(仮称) 垂水風力発電事業  
環境影響評価方法書  
補足説明資料

令和5年7月

株式会社ユーラスエナジーホールディングス

## 風力部会 補足説明資料 目次

図 8 風車の影の調査地域

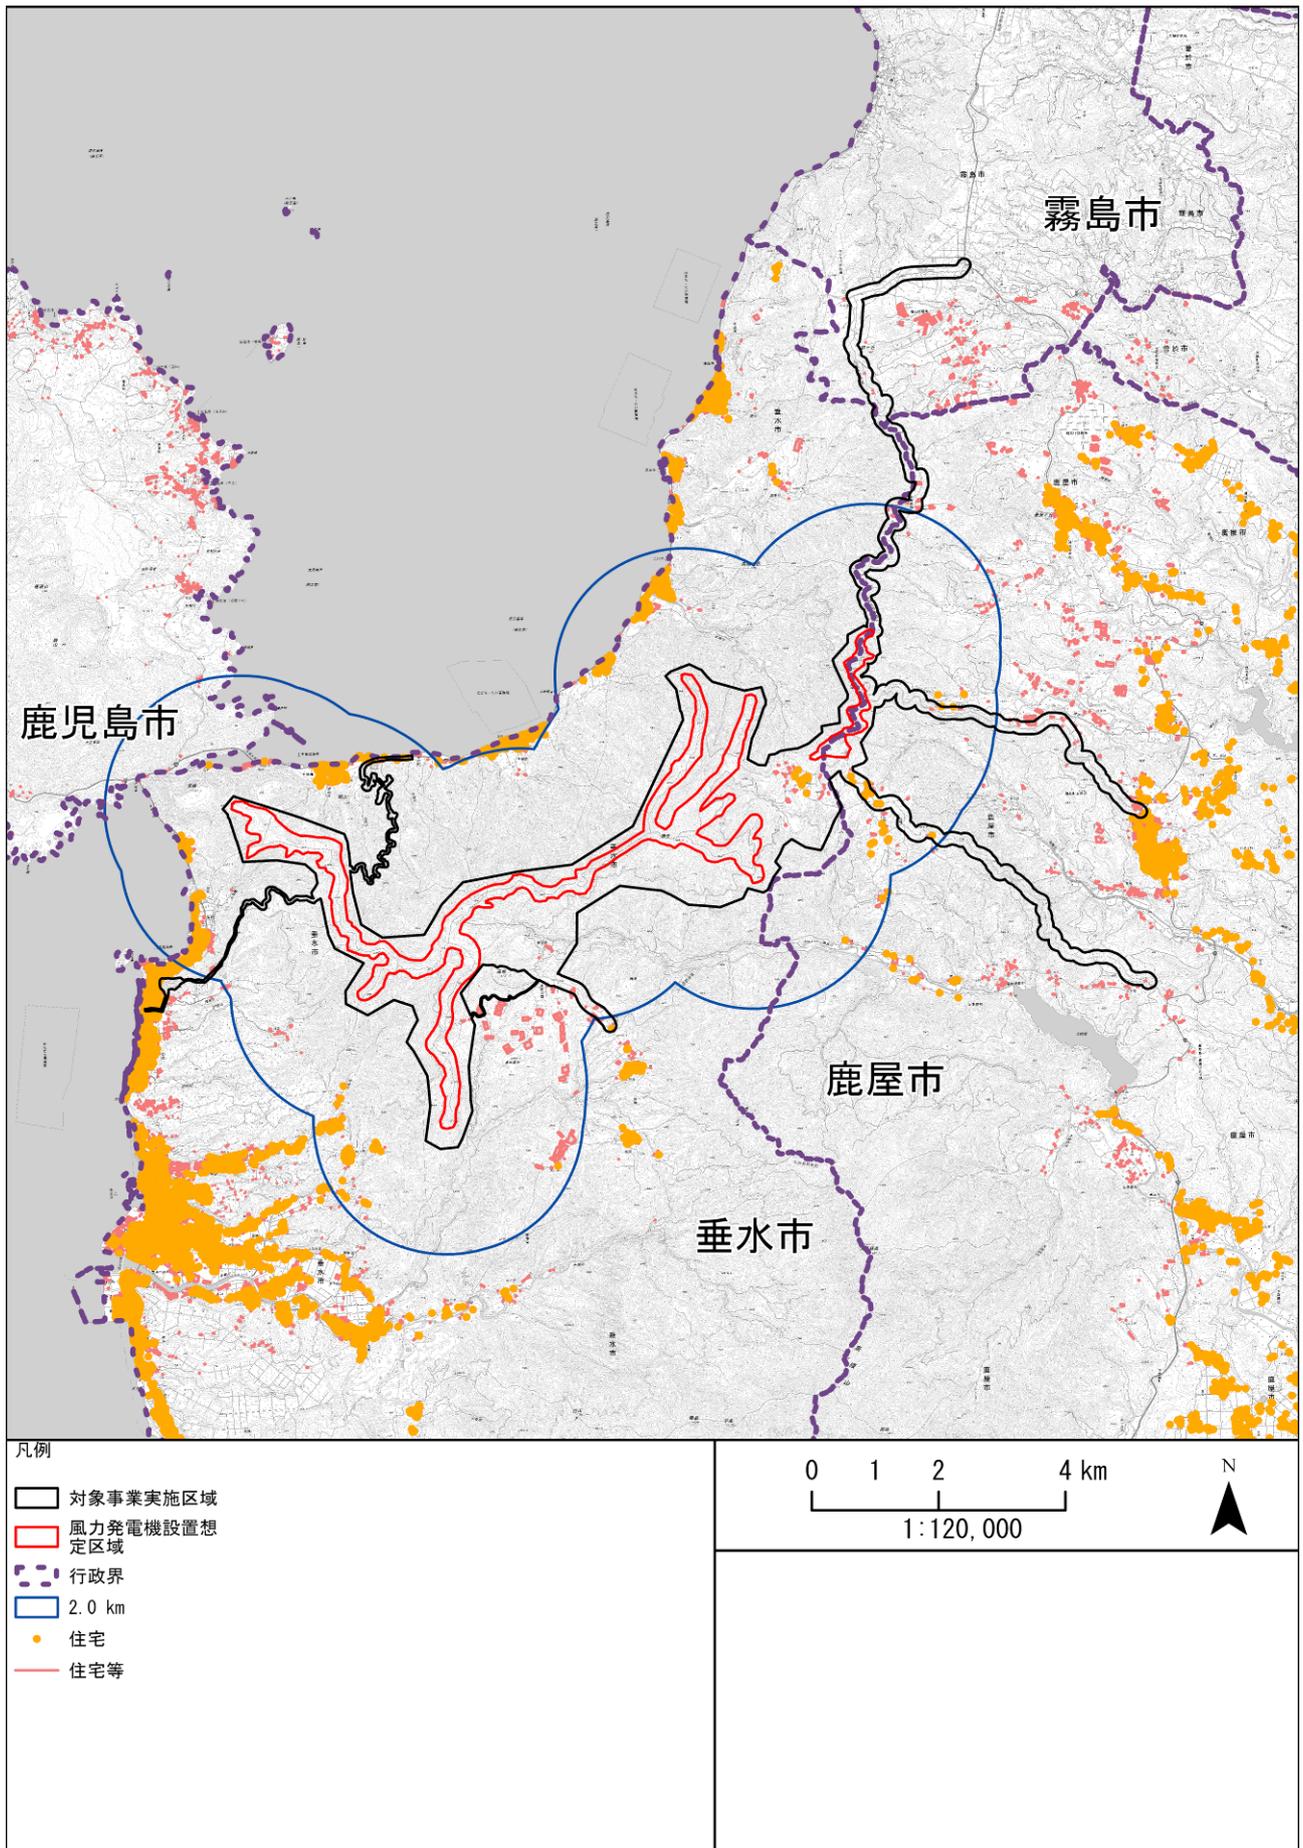
- ・調査地域と周辺民家等の位置関係がわかる図を示してください。
- ・9. 予測対象時期等では年間（累積時間・日最大時間）については対象としないのでしょうか。

- ・調査地域は図 8 に示すとおりであり、風力発電機設置想定区域から概ね 2km の範囲を想定しています。
- ・予測対象時期等について、記載していませんが年間（累積時間、日最大時間）についても対象としています。
